MBZE45NFBAR

34141

Przewodnik Dokumentacji Technicznej

RE0261T0

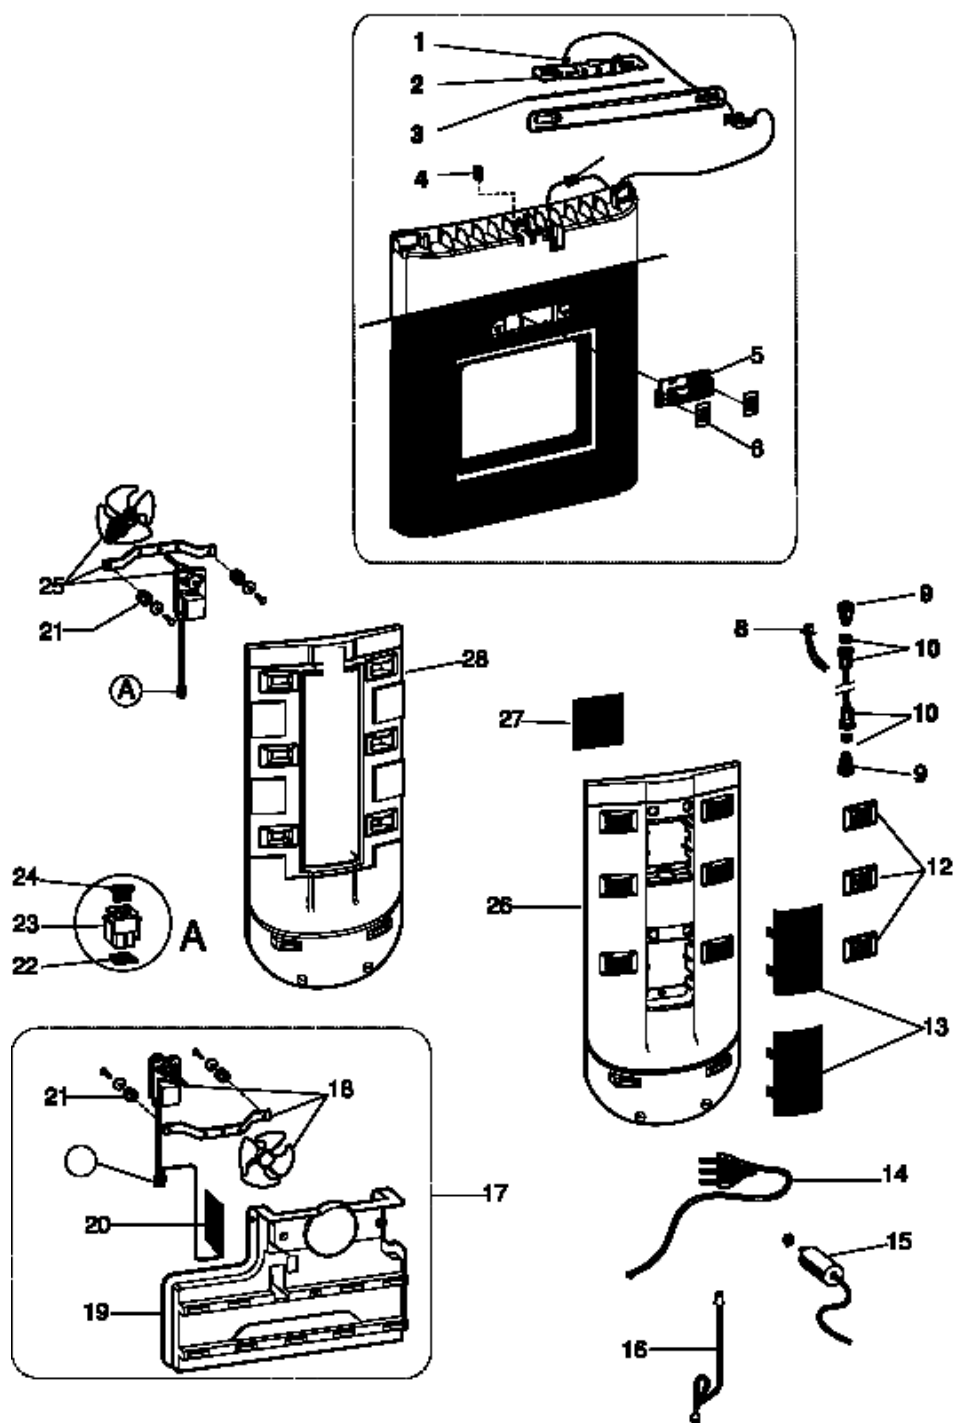
5- Zmodyfikowano plastikowy zespół silnika wentylatora. Otwór na wirnik został zmieniony, aby zapobiec ocieraniu się wirnika oraz tworzywa sztucznego silnika wentylatora - od 03/10/05.

Kod części zamiennej pozostaje taki sam (C00116498).

0999379: TWO HOLES HAVE BEEN CANCELLED ON MULTIFLOW FOR COMBIES

Due to low temperature at the lower part of the fridge section on Manisa combies two holes which are placed on multiflow cover have been cancelled for all combies since 13/04/2006.

RE0262T0

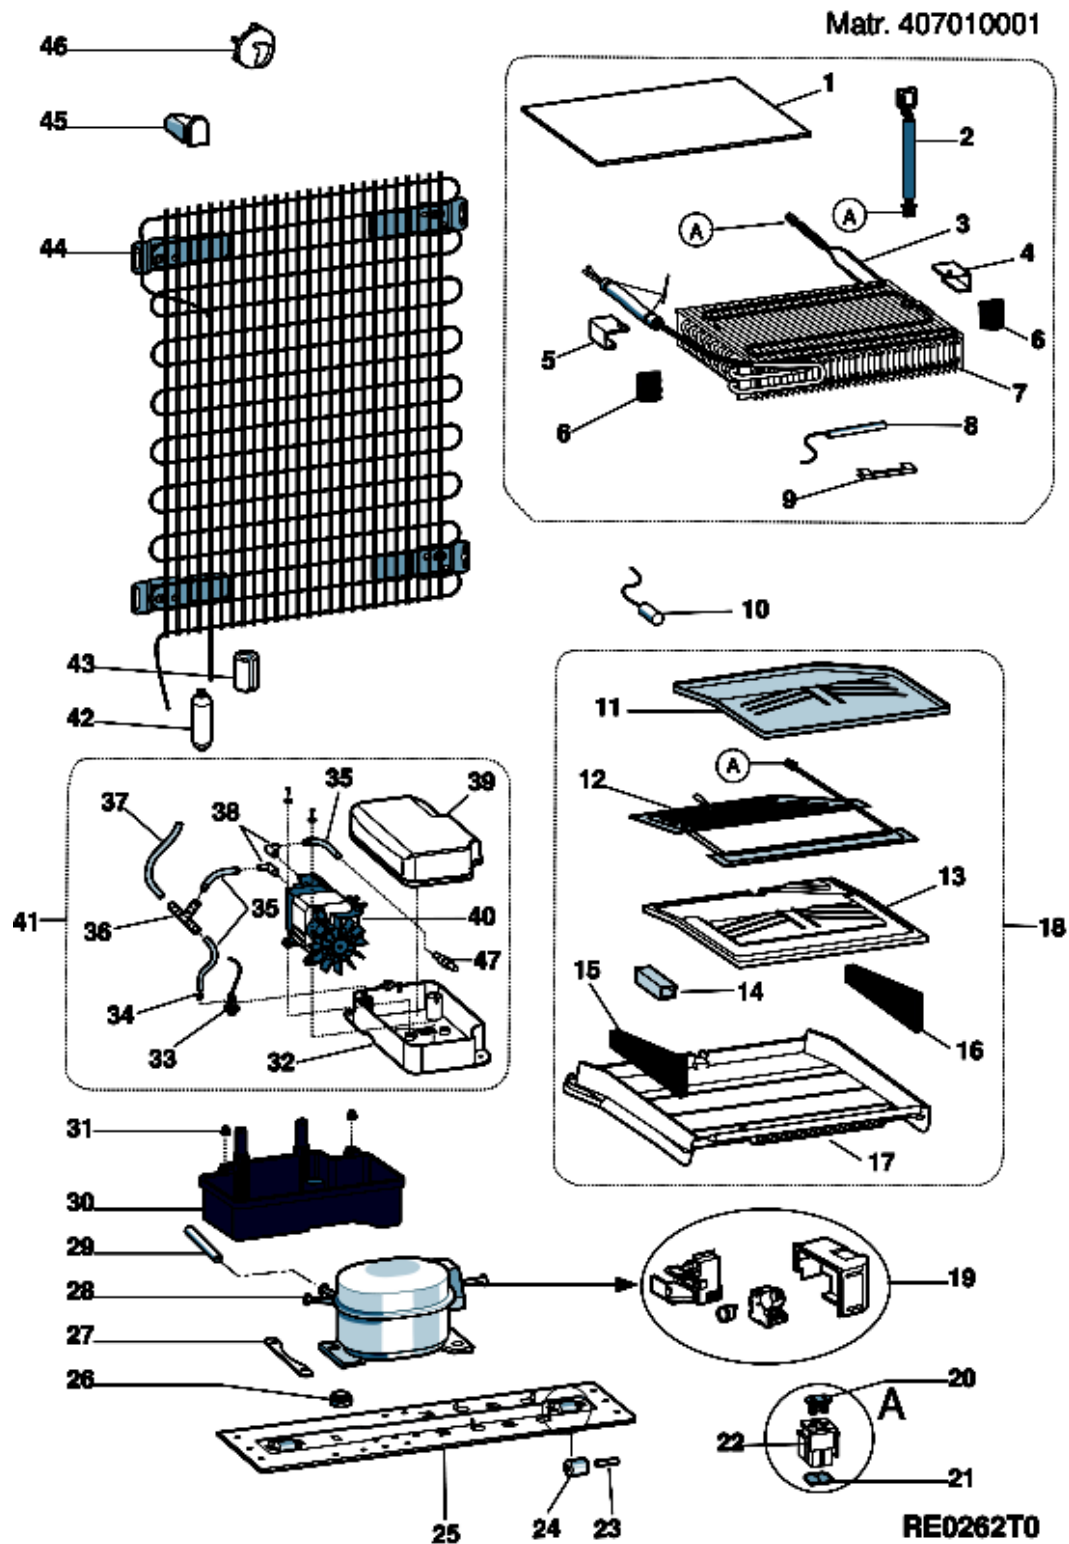
0999364: nowy parownik żeberkowy i grzałka

Począwszy od 01/04/2005, w modelach EU zastosowany zostanie nowy parownik i nowa grzałka. Nowe części można zastosować jako podzespoły w urządzeniach wyprodukowanych przez wprowadzeniem modyfikacji.

0999376: OBLODZENIE TYŁU PAROWNIKA

Poniższe zmiany zostały wprowadzone, aby zapobiegać oblodzeniu tyłu parownika w modelach L70. Nowe części mogą być dostarczane jako zespół C00141277

1- Okładzina parownika lewa i prawa zostały zmienione od 12/08/2005. Kody części zamiennych pozostają takie same (C00094468-C00094467). Kody muszą być wymienione razem w razie konieczności wymiany.

2- Moc grzałki dla przegrody komory została zwiększona z 40W do 50W od 03/10/2005. Kod części zamiennej pozostaje taki sam (C00095774).

3- Moc grzałki parownika została zwiększona z 140W do 150W od 26/09/2005. Kod części zamiennej pozostaje taki sam (C00115199).

4- Końcówka węża spustowego C00141278 jest wykorzystywana do opróżniania tacy na skropliny z wody od 26/09/2005.

n2510b00: GUMOWY ODBÓJ SPRĘŻARKI

Od lutego 2010 zmieniono gumowy odbój sprężarki z kodu C00089673 na C00109592.

Zmiana nie dotyczy produktów z kompresorem JIAXIPERA podzielonych na 2 grupy: Jednodrzwiowe (SD) / Dwudrzwiowe (DD) lub inne. W nich odboje występują pod kodami:

SD/DD	C00089673 --> C00277320
NOT SD/DD	C00089673 --> C00032453
